I . 地震に起因する津波の評価

3. 海洋プレート内地震

3.1 本説明(コメント回答)の概要

No.	コメント時期	コメント内容
S41	2016年8月26日 第394回審査会合	海洋プレート内地震の波源位置の不確かさについて、現状、アウターライズ領域での南北方向の検討を実施しているが、東西方向(海溝軸直交方向)の検討も実施すること。合わせて、起震応力が共通で共役な断層となることも踏まえた検討も実施すること(西落ち傾斜, 東落ち傾斜)。
S42	2016年8月26日 第394回審査会合	海洋プレート内地震の断層上縁深さの設定根拠を説明すること。

1933年昭和三陸地震津波の再現モデルの波源位置

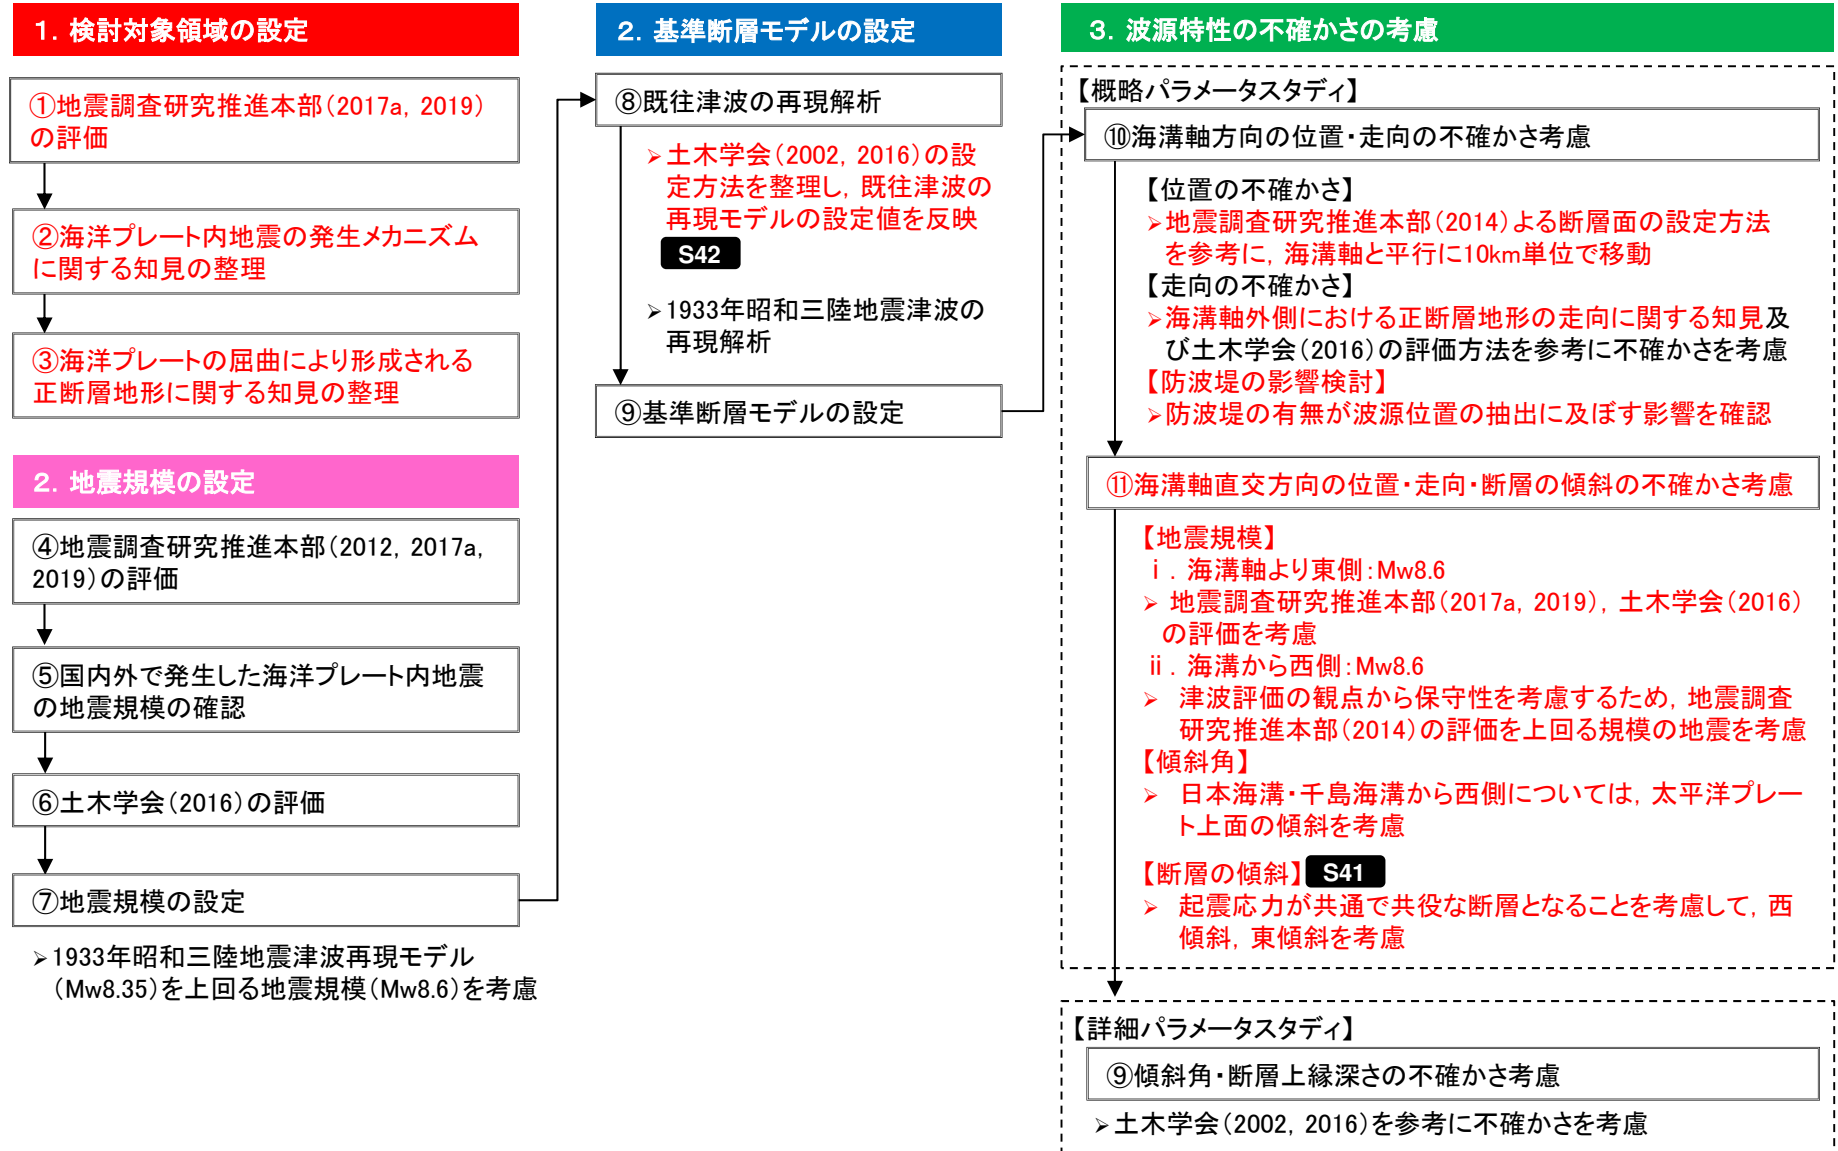
■断層上縁深さの設定 S42

- 土木学会(2002, 2016)による既往津波の再現モデル, 基準断層モデルにおける設定方法及び不確かさの考慮方法を整理し, 本評価に反映する*。

敷地周辺海域の主な活断層分布

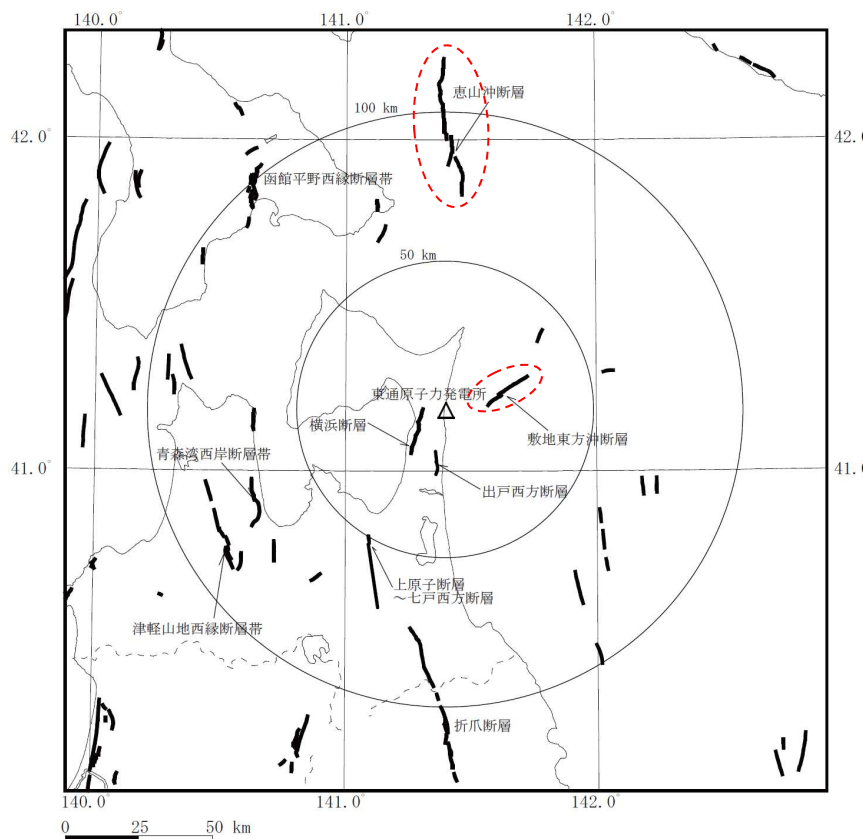
No.	コメント時期	コメント内容
S44	2016年8月26日 第394回審査会合	海域活断層による地殻内地震の選定プロセスを明確にすること。

■ 選定プロセスの明確化 **S44**

- ・ 敷地周辺海域における文献断層を対象に、敷地への影響を考慮した活動性評価を実施し、評価対象とする活断層を選定した。

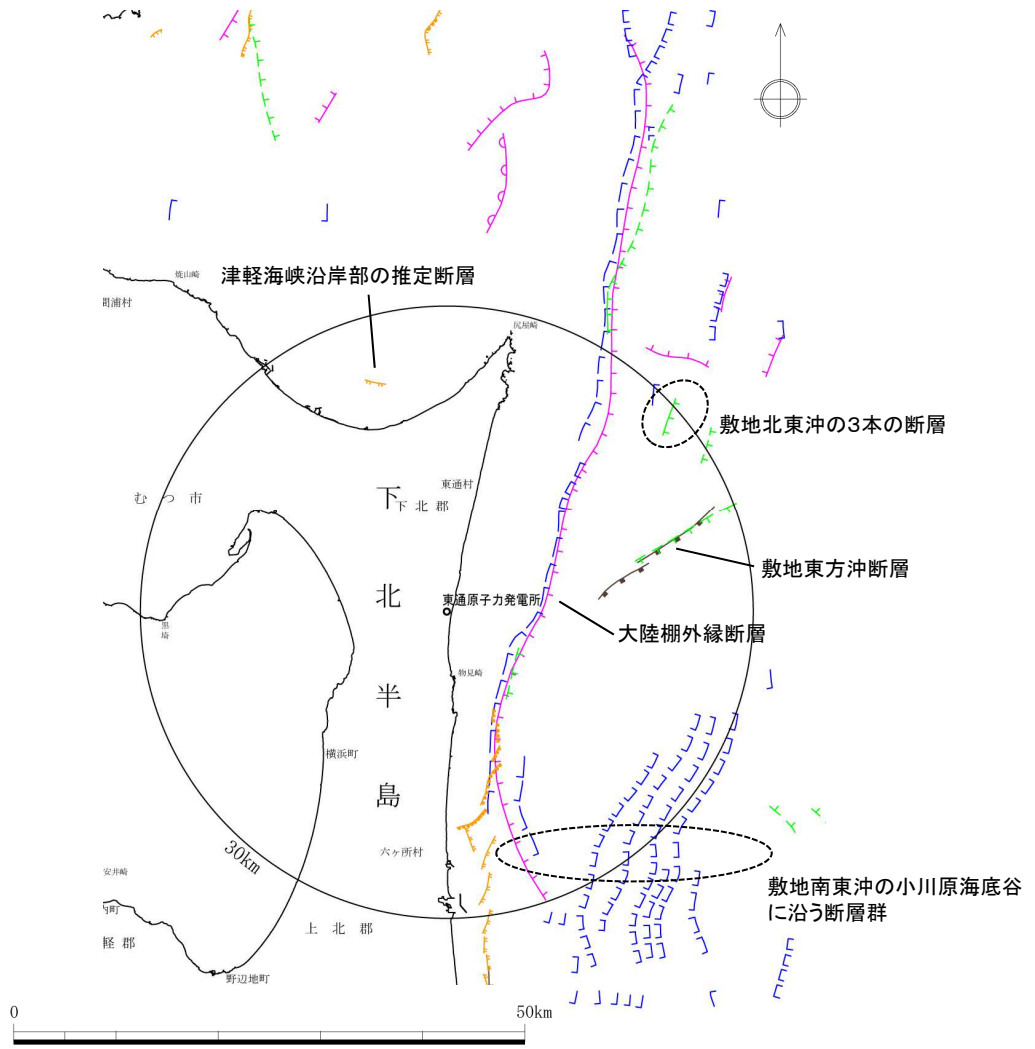
S44

・ 文献調査結果を踏まえ、以下に示す5断層を活動性評価対象断層として抽出した。

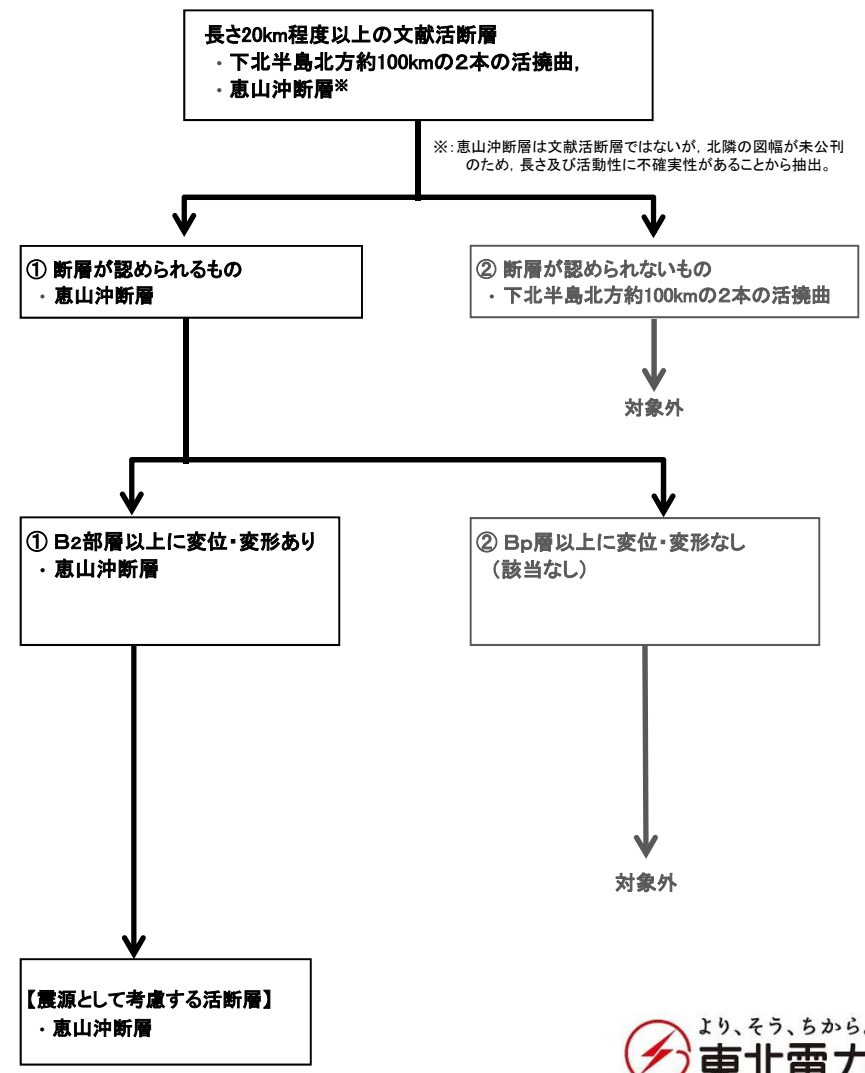
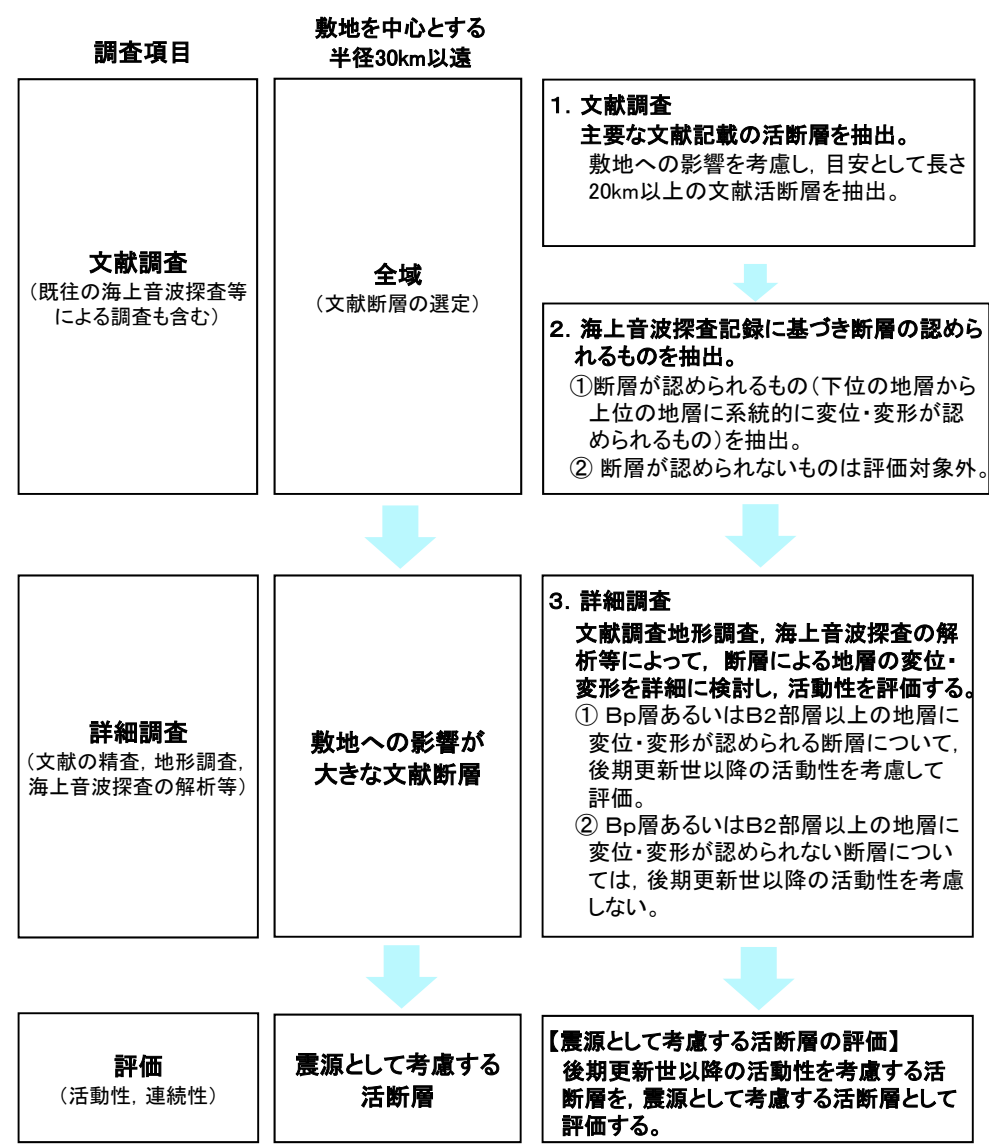
S44

- 抽出した2つの断層の活動性評価の結果、「恵山沖断層」を検討対象として選定した。
